Autorità di Distretto delle Alpi Orientali. Comune di Val di Zoldo. Studio idraulico finalizzato alla ridefinizione delle aree di pericolosità idraulica. Proposta di aggiornamento del Piano stralcio per l'Assetto Idrogeologico (PAI) del bacino idrografico del fiume Piave, ai sensi dell'art.6 delle Norme di Attuazione.

Briglia

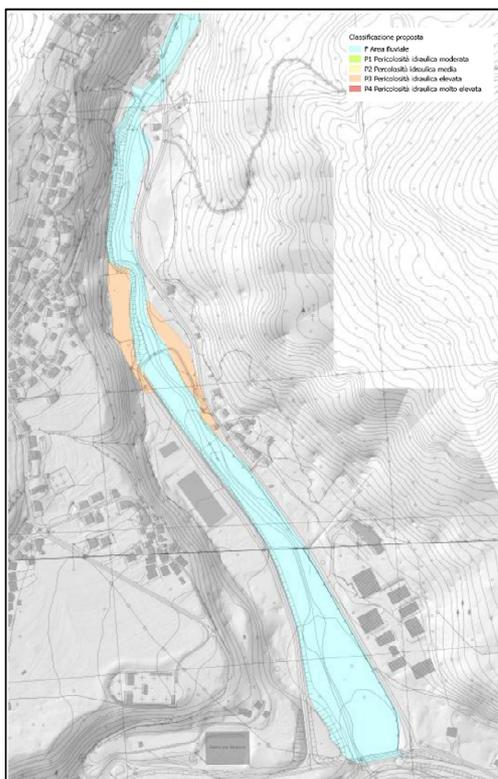
- lo studio API sostiene che *“nel bilancio complessivo dei volumi movimentati non si abbiano significativi volumi solidi trasportati a valle (max. 600 mc per Tr 500 anni). La presenza della soglia nella porzione centrale del dominio di calcolo ha creato un elemento di discontinuità nel modello. Il codice di calcolo utilizzato, non essendo in grado di simulare celle inerodibili, ha richiesto la suddivisione del dominio in due parti. Tale suddivisione crea quindi inevitabilmente una discontinuità nei risultati in termini di altezze di scavo e di erosione. Nell'intorno del punto di giunzione tra i due domini (soglia inerodibile) i dati di altezza sono da considerarsi affetti da un'impresione legata alla mancanza di unità nel dominio di calcolo”*;

- si deve considerare però che *“tale limitazione non costituisca un fattore di criticità nella corretta definizione delle aree a pericolosità idraulica in quanto la risoluzione delle equazioni del moto viene garantita dall'applicazione dell'altezza critica alla soglia”*;

TAVOLA G08-HMP-WH del PGRA per tempo di ritorno 100 anni

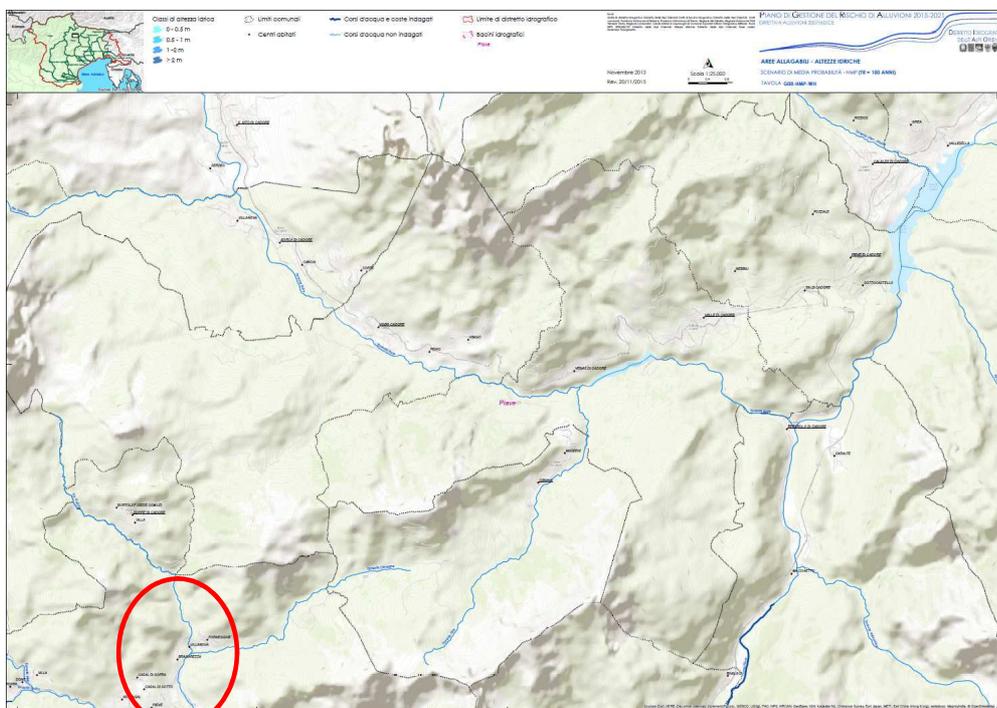
- il corso d'acqua è, peraltro, cartografato nel Piano di Gestione del Rischio Alluvioni, anche se non è stato oggetto di indagine. Attualmente tale piano non segnala nel territorio la presenza di lame d'acqua per tempo di ritorno di 30, 100 e 300 anni, come si evince dalle Tavole G08 e H08, di cui è riportata la cartografia per eventi con $Tr = 100$ anni:

2. l'Autorità di Distretto delle Alpi Orientali valuterà la necessità di integrare la cartografia del Piano di Gestione del Rischio Alluvione revisione 20/11/2015 (Scenario ad alta probabilità: H08-G08 HHP-WH – TR 30 anni; Scenario a media probabilità: H08 e G08 - HMP-WH – TR 100 anni; Scenario a bassa probabilità: H08-G08 -HLP-WH – TR 300).

Proposta di aggiornamento del PAI – pericolosità idraulica

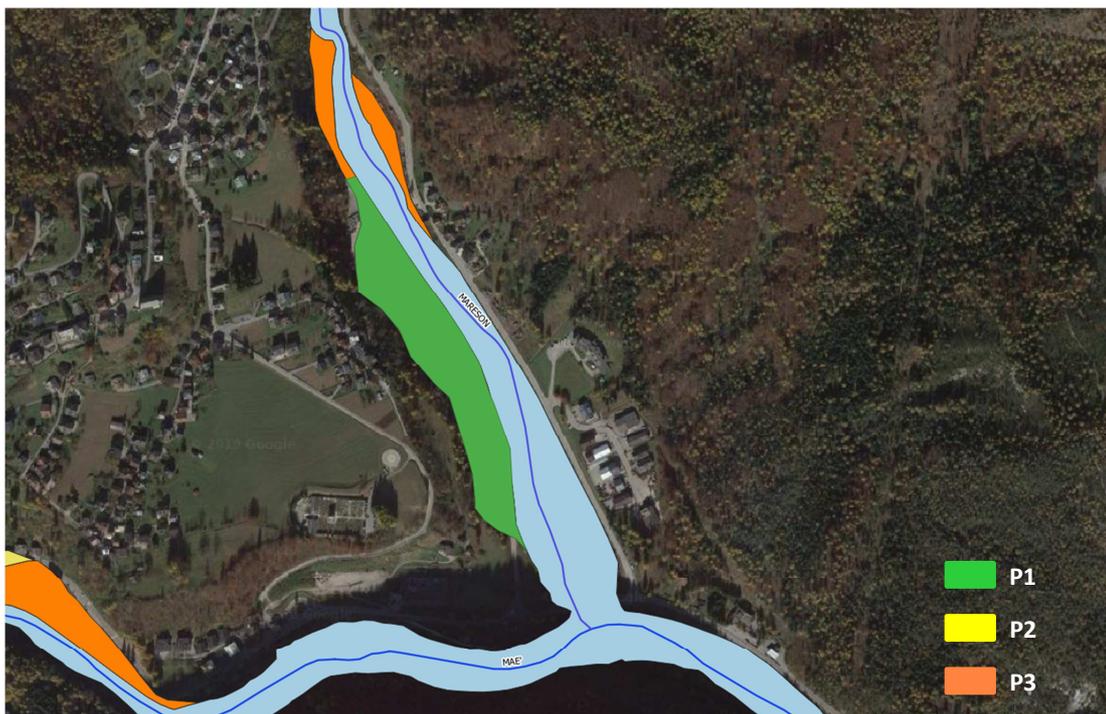
- geomorfologicamente l’alveo si presenta stabile, in quanto sono presenti delle opere di difesa in buono stato di conservazione ed efficienza;
- si ritiene comunque opportuno attribuire all’area interessata un grado di pericolosità P1 – moderata, in considerazione di quanto riportato nella Tavola delle Fragilità del Piano Territoriale di Coordinamento della Provincia di Belluno che definisce la zone come area esondabile o soggetta a ristagno idrico;

1. in considerazione dei risultati ottenuti dallo Studio API – Associazione Professionale Ingegneri di Feltre (BL) effettuato, con appositi modelli matematici, per il Comune di Val di Zoldo, si ritiene che la pericolosità idraulica dell'area in destra idrografica del Torrente Mareson, in prossimità della confluenza con il Torrente Maè, possa essere variata da P3 -Pericolosità elevata e P2- Pericolosità media a P1- Pericolosità moderata, come rappresentato nella seguente figura:

Nella citata area, ai sensi dell'art.8 delle Norme di Attuazione del PAI, non sarà possibile, in particolare:

- eseguire scavi o abbassamenti del piano di campagna in grado di compromettere la stabilità delle fondazioni degli argini, ovvero dei versanti soggetti a fenomeni franosi;
- realizzare interventi che favoriscano l'infiltrazione delle acque nelle aree franose;
- costituire, indurre a formare vie preferenziali di veicolazione di portate solide o liquide;

- realizzare locali interrati o seminterrati;
 - tutti i nuovi interventi, opere, attività dovranno essere tali da:
 - mantenere le condizioni esistenti di funzionalità idraulica o migliorarle, agevolare e comunque non impedire il normale deflusso delle acque;

- non aumentare le condizioni di pericolo dell'area nonché a valle o a monte della stessa;
 - non ridurre complessivamente i volumi invasabili delle aree interessate tenendo conto dei principi dell'invarianza idraulica e favorire, se possibile, la creazione di nuove aree di libera esondazione;

- minimizzare le interferenze, anche temporanee, con le strutture di difesa idraulica, geologica o valanghiva;
 - le opere di mitigazione della pericolosità e del rischio devono prevedere il piano di manutenzione;

- inoltre la distanza dalle sponde del corso d'acqua, di eventuali nuove costruzioni, non potrà essere inferiore a quella già fissata per gli esistenti fabbricati;
